H27-B-3 深度76.59~76.89m 最新活動面の走向・傾斜 (No.119) を再観察結果に基づき変更し、それに伴い条線方向 (No.120)、変位センス (No.121) を変更  
 ブロックサンプル写真のZ方向 (No.123) を修正及び薄片試料写真 (No.124) を修正

第833回審査会合

敦賀発電所2号炉 敷地の地形、地質・地質構造について

参考資料1 薄片観察結果

H27-B-3 深度76.59~76.89m 最新活動面の走向・傾斜 (No.119) を再観察結果に基づき変更

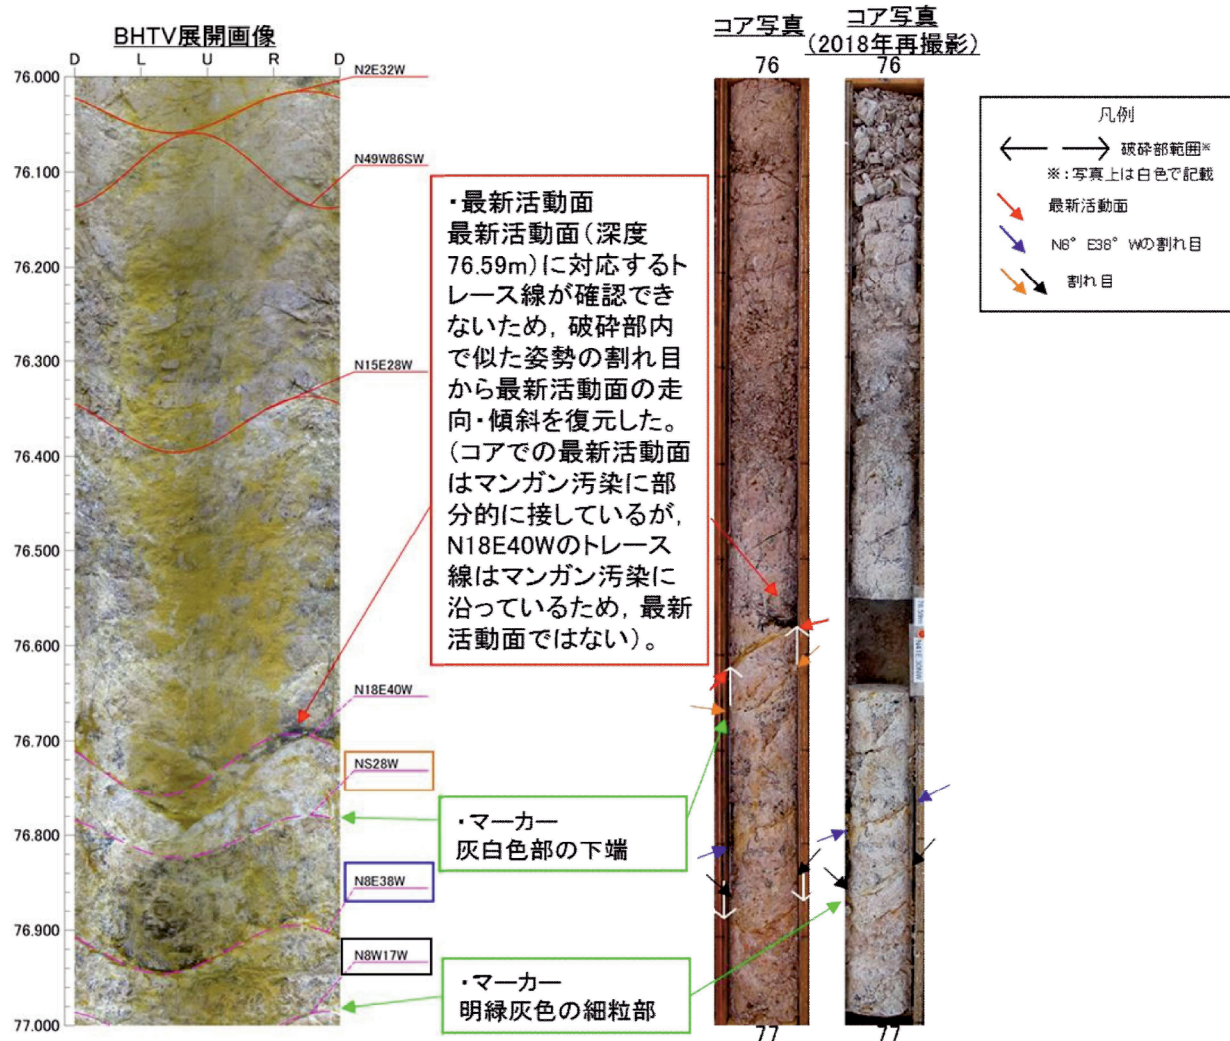
- H27-B-3孔 深度76.59~76.89mの破碎部は、最新活動面（深度76.59m）に対応するトレース線が確認できないため、破碎部内で似た姿勢の割れ目（N8°E38°W）から最新活動面の走向・傾斜を復元した。

H27-B-3 深度76.59~76.89m 最新活動面の走向・傾斜 (No.119) を再観察結果に基づき変更

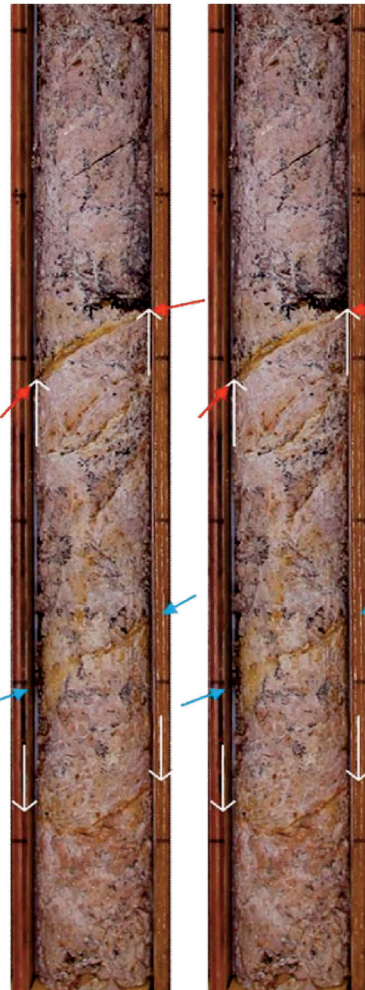
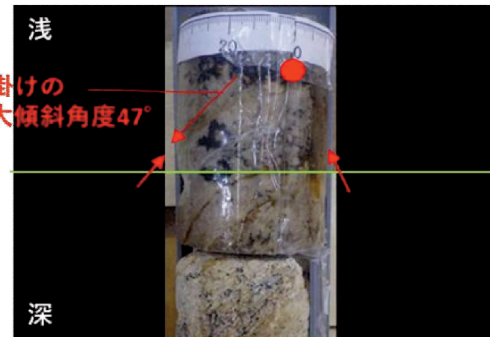
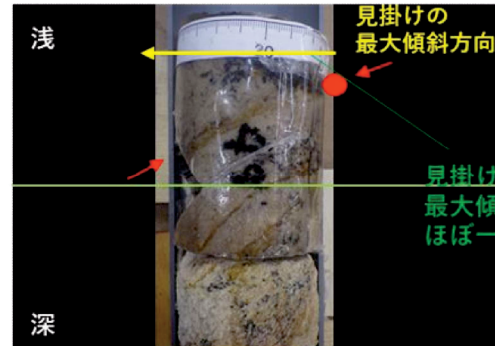
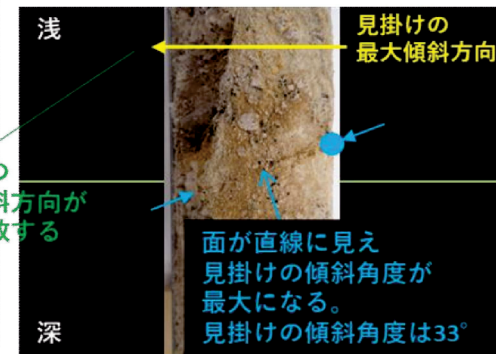
- N8E38Wの面の最大傾斜方向をボーリング孔を軸の40°回転した場合の最大傾斜方向と、最新活動面の最大傾斜方向がほぼ一致することから両面の最大傾斜方向の差は約40°であると考えられる。また、見掛けの最大傾斜角度の差は14° (47°-33°=14°) である。

面が直線に見え  
 見掛けの傾斜角度が  
 最大になる。  
 見掛けの傾斜角度は33°

研磨片写真

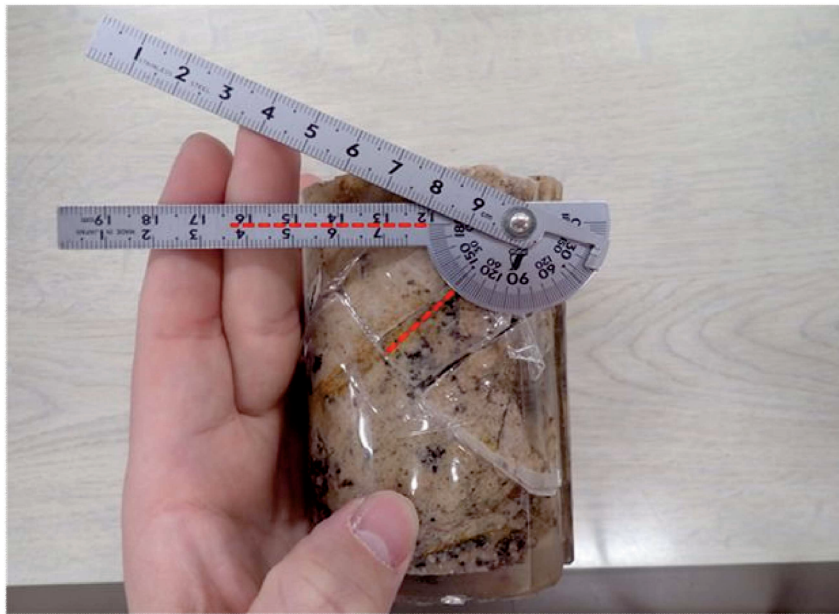
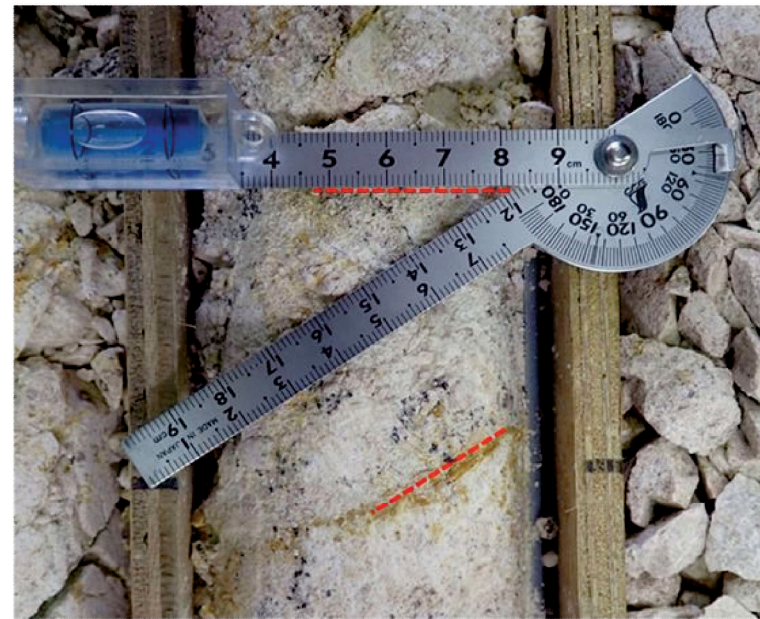
- 下写真の通り、最新活動面の見かけの傾斜は47°、マーカー（N8°E38°Wの割れ目）の見かけの傾斜は33°である。

H27-B-3 深度76.59~76.89m 最新活動面の走向・傾斜 (No.119) を再観察結果に基づき変更

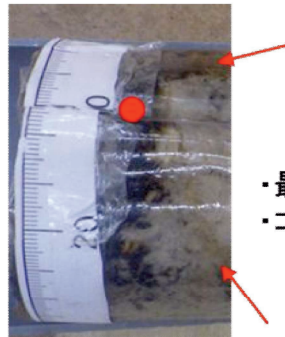
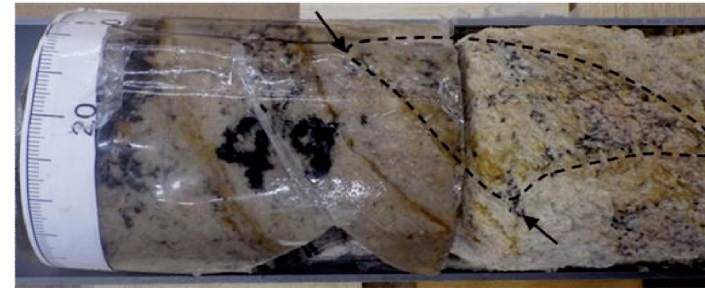
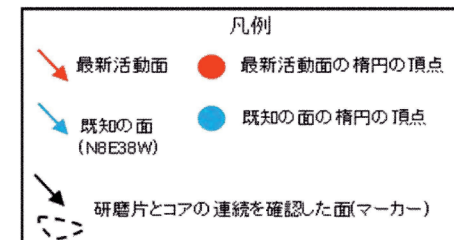
- ・研磨片とコアの連続を再現した。最新活動面と既知の面の見かけの最大傾斜方向のなす面間の角度は40°である。

- ・研磨片とコアの連続を割れ目や組織から復元した。

- ・面間のコア表面距離は2.5cm
- ・最新活動面と既知の面(N8E38W)の面間のコア表面距離は2.5cm
- ・コア全周22.6cm:360° = 2.5cm:面間の角度  
面間の角度 =  $360 \times 2.5 \div 22.6 = 39.82 \approx 40^\circ$

H27-B-3 深度76.59~76.89m 最新活動面の走向・傾斜 (No.119) を再観察結果に基づき変更

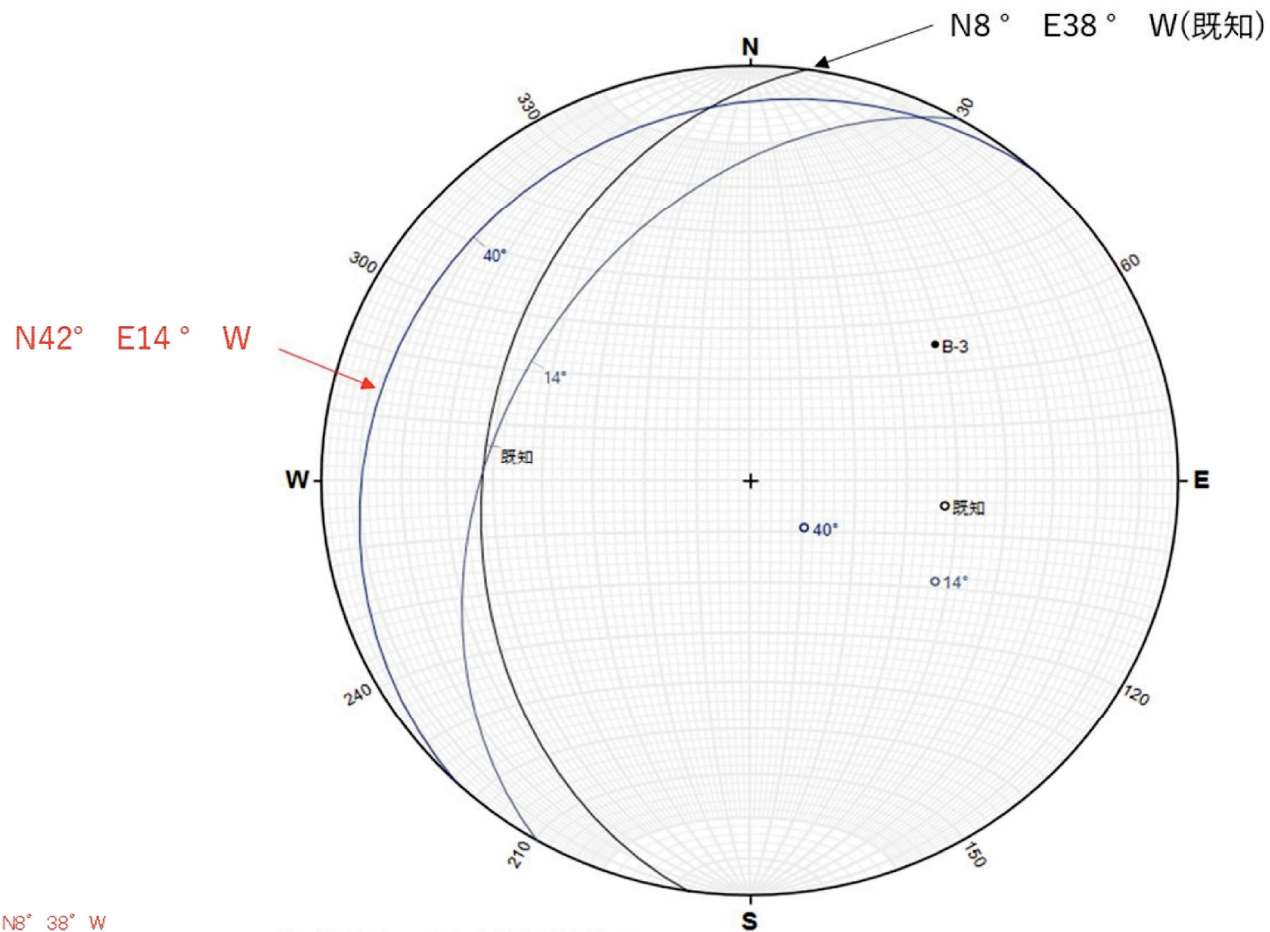
- H27-B-3孔 深度76.59~76.89mの破碎部の最新活動面の走向・傾斜を，走向・傾斜が既知の割れ目の姿勢から復元を行った。
- 走向・傾斜が既知の割れ目 ( N8°E38°W ) を，最新活動面の見掛けの傾斜角の差14°，最大傾斜方向のなす角40°回転し，最新活動面の走向・傾斜 N42°E14°Wを推定した。
